改善箇所説明図

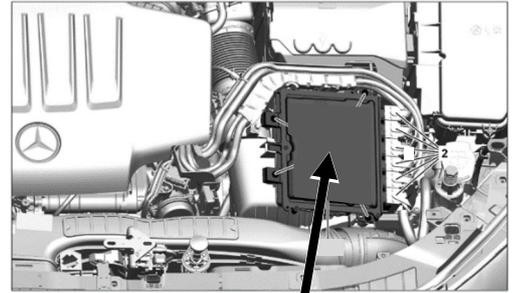
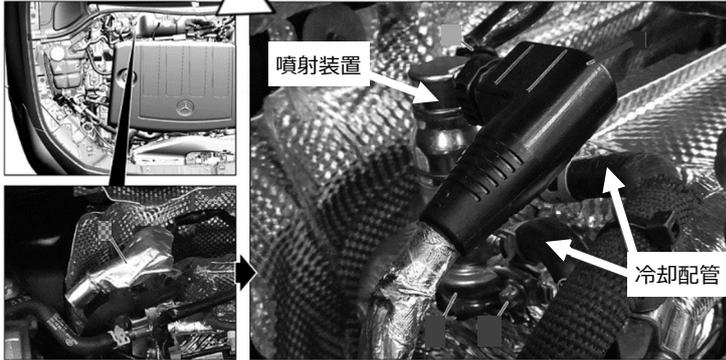
不具合発生箇所

エンジンコントロールユニット

エンジンコントロールユニットにおいて、AdBlue 噴射装置の冷却に関する制御プログラムが不適切なため、高温環境下で高負荷運転等を行った直後に駐車をする、AdBlue 噴射装置の冷却が不十分になり、噴射ノズルに詰まりが発生することがある。そのため、AdBlue の噴射が停止することで警告メッセージが表示されると共に、排出ガスが基準値を超えるおそれがある。

改善の内容

全車両、エンジンコントロールユニットの制御プログラムを対策プログラムに書き換える。
